**POR MEDIO DEL CUAL SE INICIA UN PROCEDIMIENTO ADMINISTRATIVO
SANCIONATORIO DE CARÁCTER AMBIENTAL**

**LA JEFE (E) DE LA OFICINA JURÍDICA DE LA CORPORACIÓN AUTONOMA REGIONAL
DE LAS CUENCAS DE LOS RÍOS NEGRO Y NARE, "CORNARE", En uso de sus
atribuciones legales, estatutarias, funcionales y**

Que por medio de la Resolución N°112-1080 del 4 de abril del 2019, se otorgó **PERMISO DE VERTIMIENTOS** al **MUNICIPIO DE RIONEGRO** con Nit 890.907.317-2, para el sistema de tratamiento de aguas residuales PTAR **CIMARRONAS**, localizadas en el predio con FMI 020-64687, en la vereda Cimarronas del municipio de Rionegro.

Proyecto Nativa

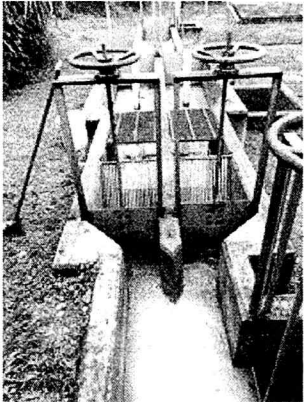
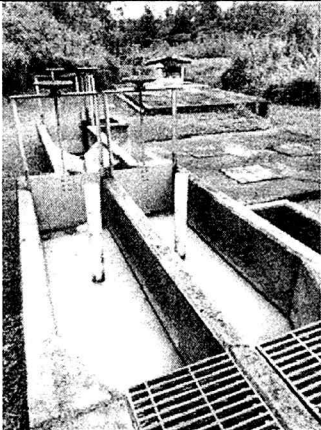
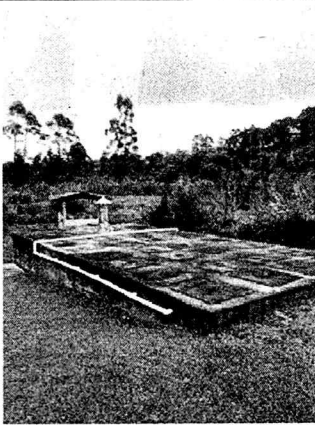
- La visita fue atendida por el Ingeniero Arlen Osorio – Residente de Obra, quien informa que en la actualidad los vertimientos generados en el proyecto (Etapa 1 (240 apartamentos aproximadamente) y Etapa 2 en construcción generados por 110 empleados aproximadamente), se conducen al Sistema de tratamiento de aguas residuales STAR-Cimarronas.
- Frente a la construcción del sistema de tratamiento de aguas residuales del proyecto aprobado por la Corporación (Resolución RE-00571-2022 de 09 de febrero de 2022), no se conoce una fecha para la implementación del mismo, sin embargo, se adelanta la adecuación del terreno.
